Восемьдесят девятая сессия

Упрощение правил ООН, касающихся освещения и световой сигнализации

Предложение по дополнению к поправкам серий 00 и 01 к Правилам № 150 ООН

Представлено неофициальной рабочей группой по упрощению правил, касающихся освещения и световой сигнализации*

«Рис. A5-VII

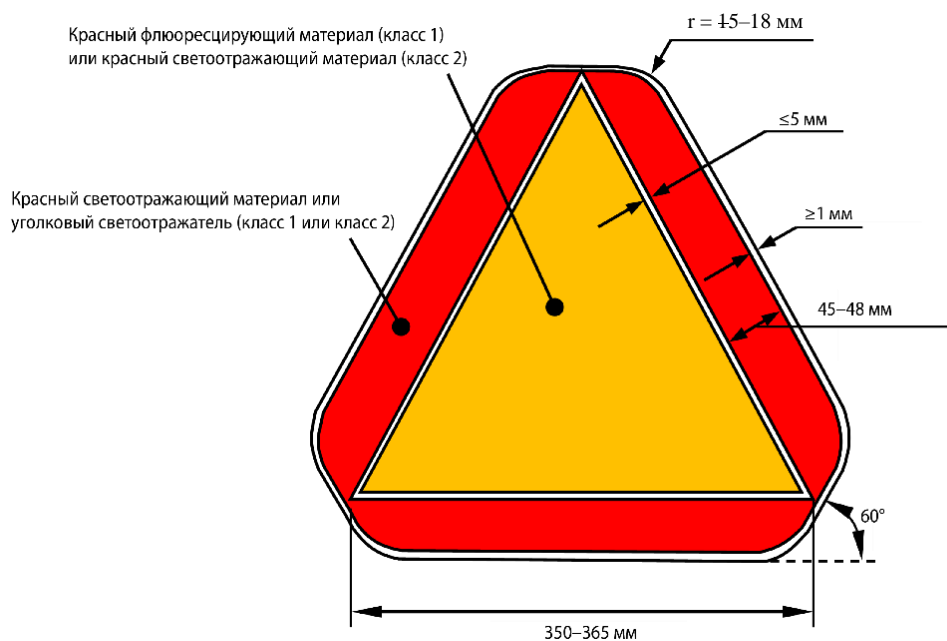
Рис. A5-VI «Пример знака для тихоходных транспортных средств» изменить следующим образом:

Рис. А5-VI «Пример знака для тихоходных транспортных средств»

2. По ошибке в тексте поправок серии 00 к Правилам № 150 ООН приведены два «Рис. А5-VI». Нумерация рис., озаглавленного «Пример знака для тихоходных транспортных средств», изменена на А5-VII.

3. В процессе упрощения значение « $g = 5-18$ мм» (указанное в поправках серии 02 к приложению 12 к Правилам № 69 ООН), непреднамеренно было изменено на « $g = 15-18$ мм». Настоящее предложение предусматривает исправление этой опечатки.

«Рис. А5-VII

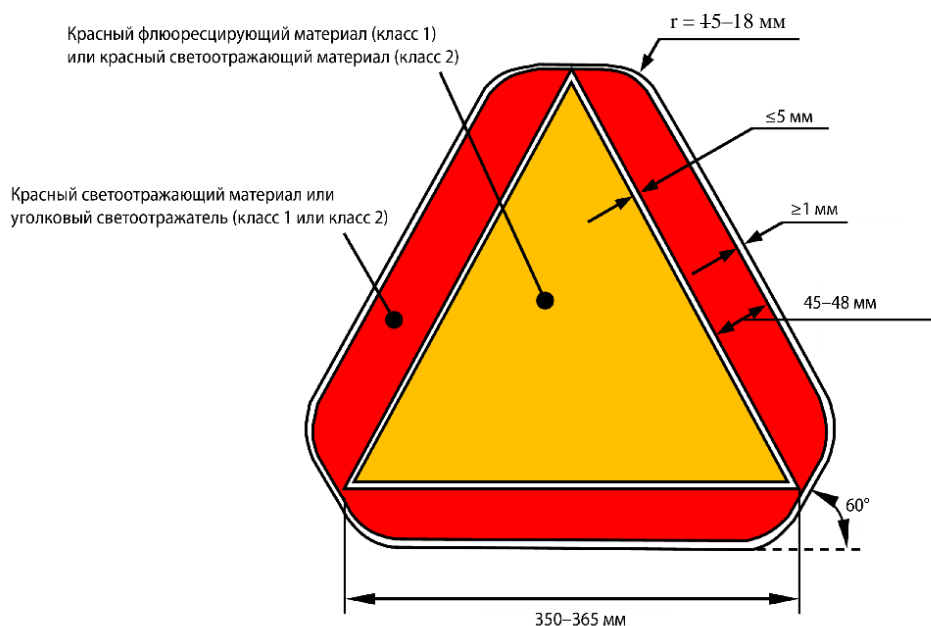
Рис. А5-VII изменить следующим образом:

Рис. А5-VII

7. В процессе упрощения значение « $g = 5-18$ мм» (указанное в поправках серии 02 к приложению 12 к Правилам № 69 ООН) непреднамеренно было изменено на « $g = 15-18$ мм». Настоящее предложение предусматривает исправление этой опечатки.
